改善箇所説明図

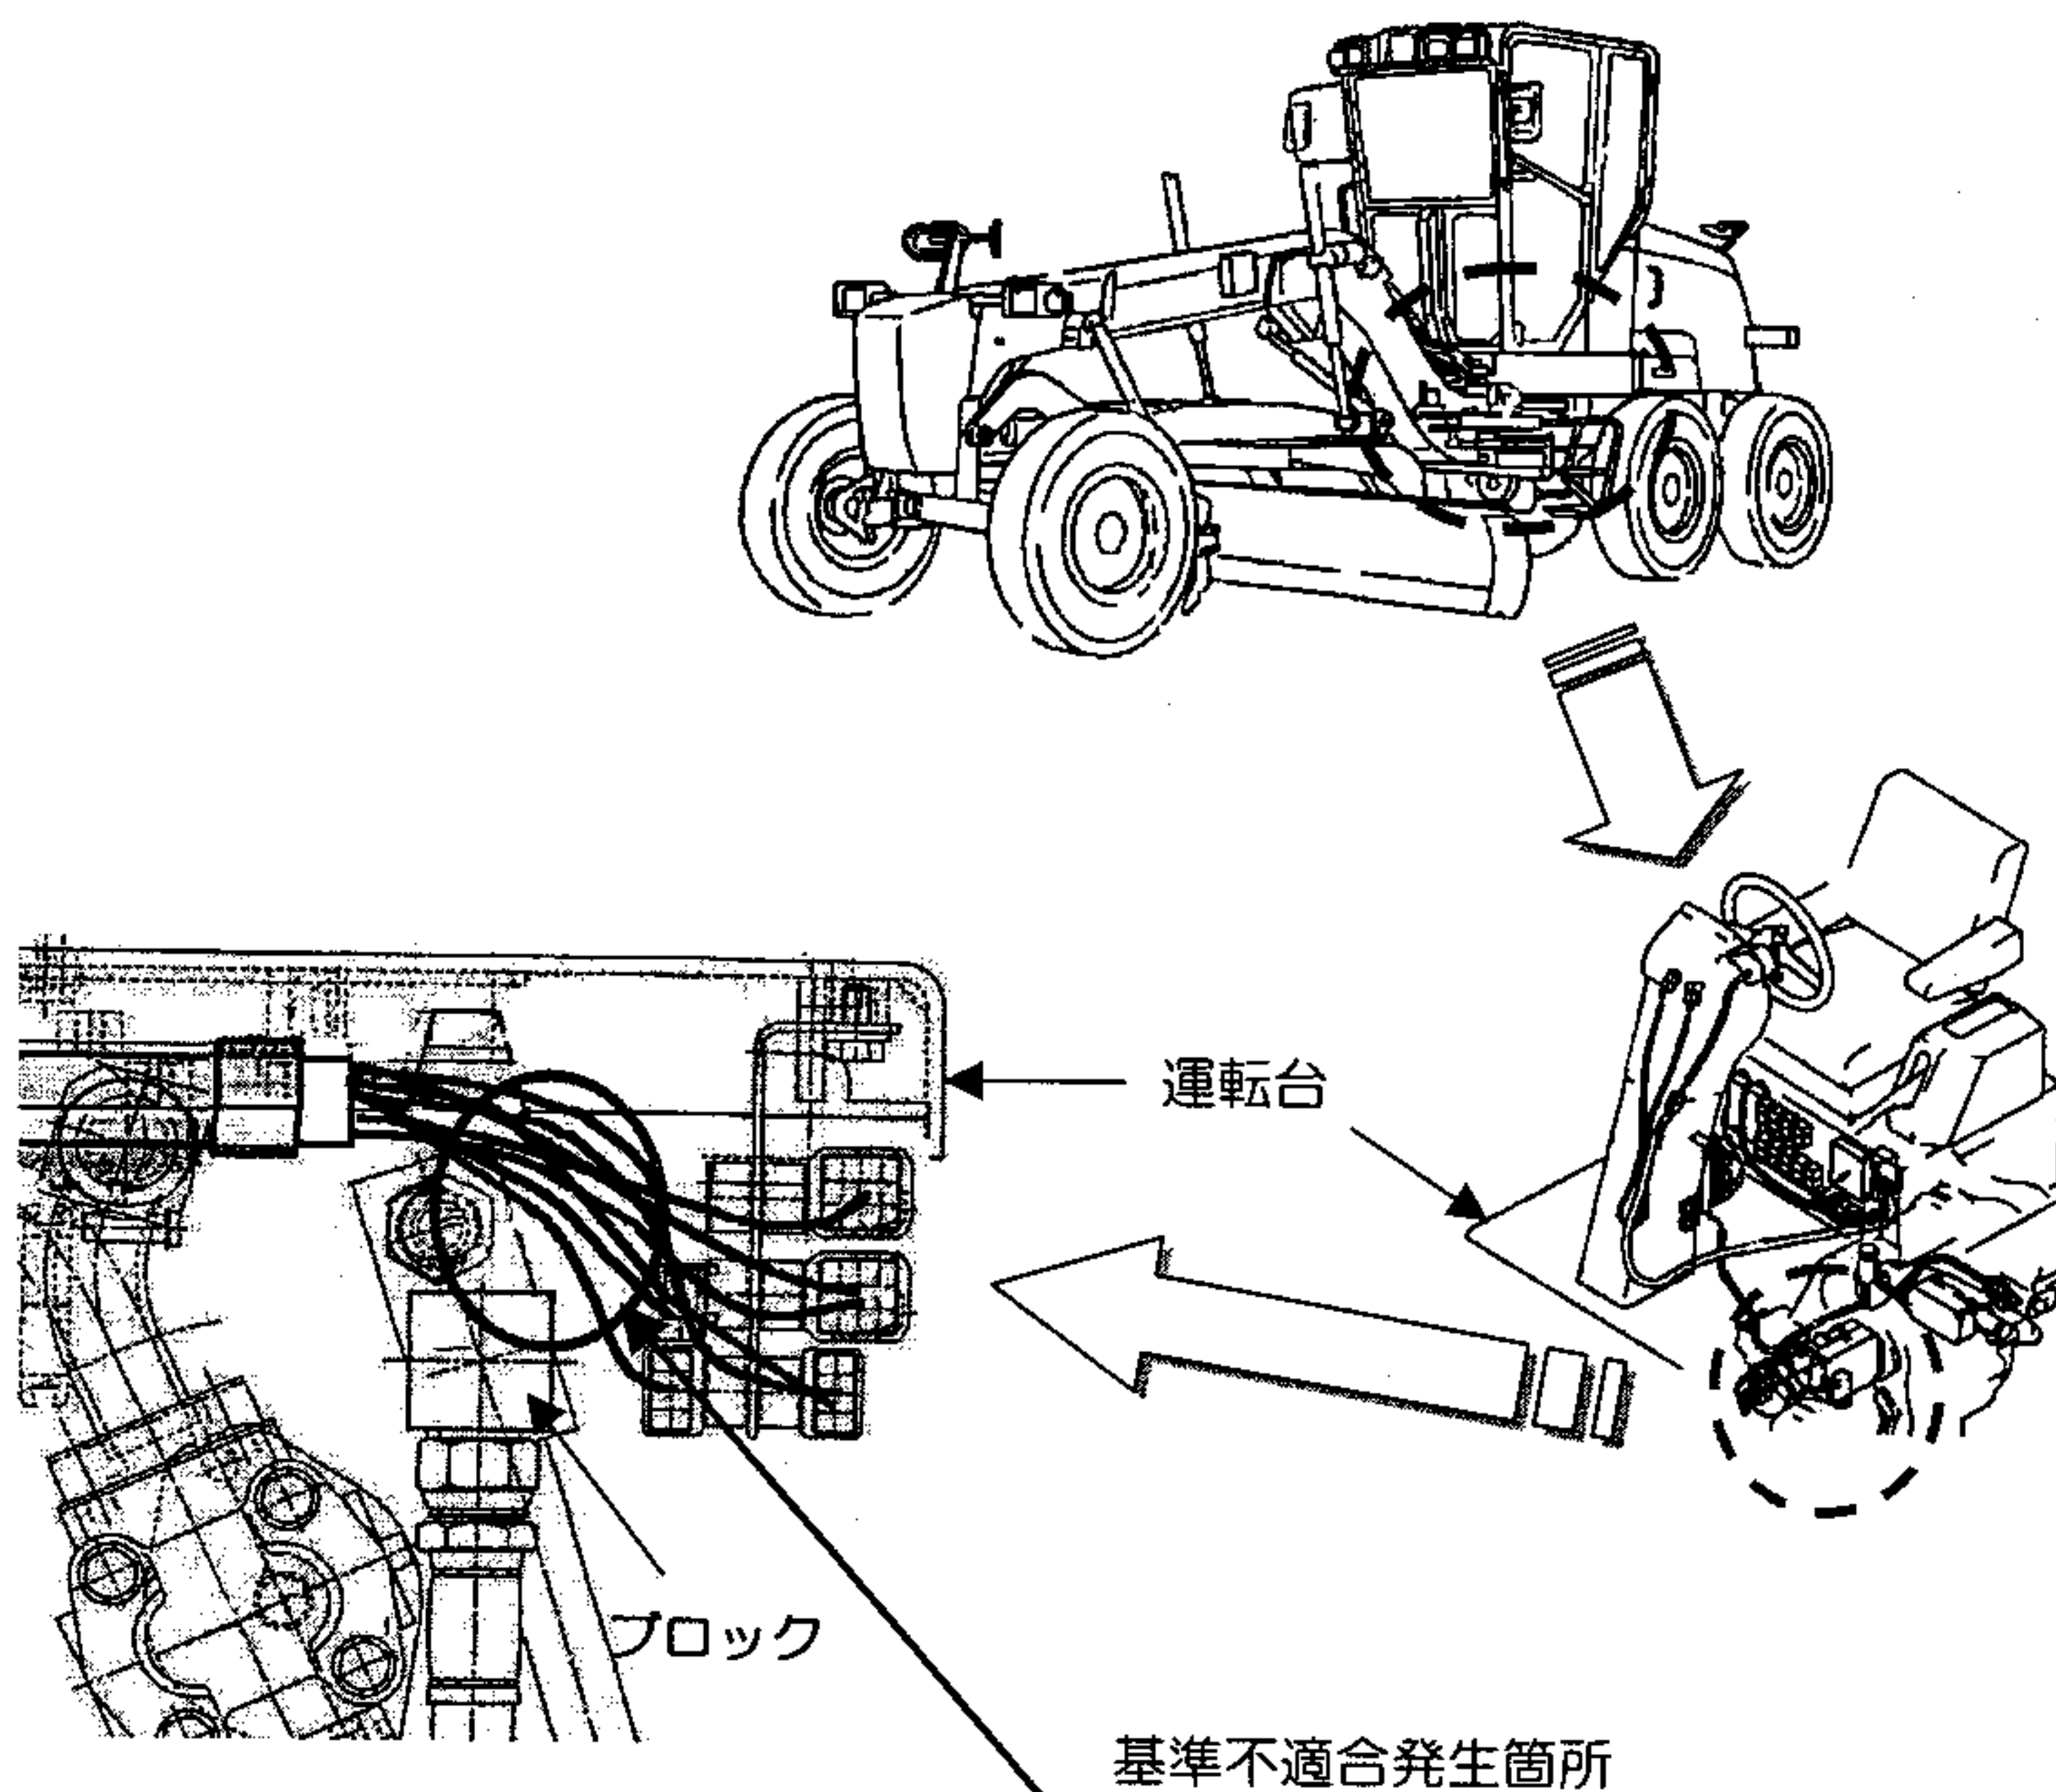
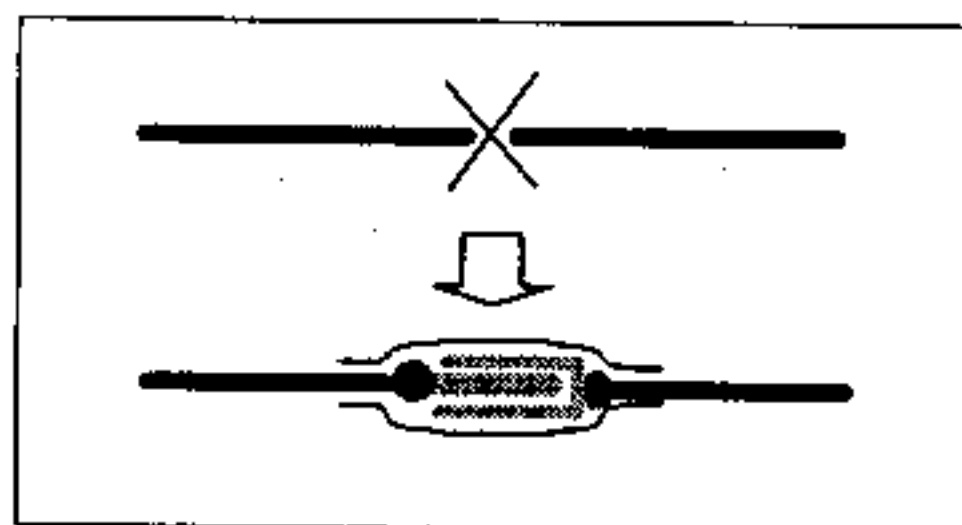
電気装置において、運転台を車台へ組み付ける際の作業方法が不適切なため、運転台下部の電気配線が油圧配管用ブロックと干渉して損傷したものがあり、走行中の振動等により当該配線が断線または回路が短絡し、灯火器類が作動しなくなるか、原動機が停止して再始動ができなくなるおそれがある。

全車両、当該部位を点検し、配線被覆に損傷痕があるものは、切断の上、単線コネクタで再接続した後、更にストラップで束ねる。

点検完了車のブロック端面に白ペンキでマークする。
